ALERTE QUALITE

DETECTION
INCENDIE
QUALITE

De :	Simon Chauveau	Réf. : AL/QUAL/21/004	Date : 22/02/21
Produits :	Détecteurs de flamme IR marque FFE – Talentum		
Objet :	Défaut de détection

Détecteur de flamme IR² 16581 (alimenté par une alimentation externe)

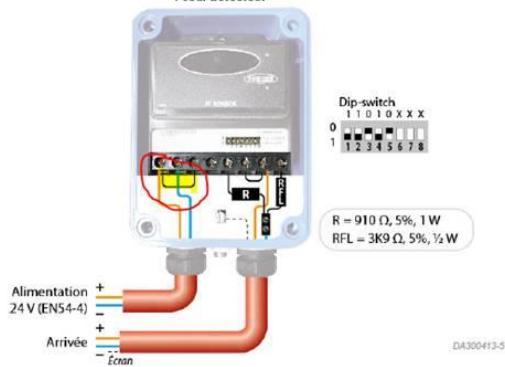
Tous les schémas de câblages ont été mis à jour dans les Manuels d'Installation des ECS (UTC.Pack, UTC.Com, UTI.Pack, UTI.Com) et DECT (Utex.Pack et Utex.Com) et sont disponibles dans la [GED](#), dans [Chubb Tools](#) et Chubb_DOE

Cette mise à jour fait apparaître le raccordement de l'autotest OBLIGATOIRE

Nouveau câblage activant la fonction « Autotest automatique » du détecteur.
L'Autotest automatique ne remplace pas les tests réguliers programmés avec une flamme vive ou avec l'unité de test Talentum.

Vérification de l'autotest automatique
Allumez le détecteur et attendez 30s. Dans les 30 premières secondes, l'autotest automatique s'exécute et la LED orange peut clignoter brièvement pour indiquer que le test est en cours. Si l'autotest échoue, le détecteur signale un dérangement et le voyant vert clignote rapidement. Tout détecteur dans cet état doit être remplacé.
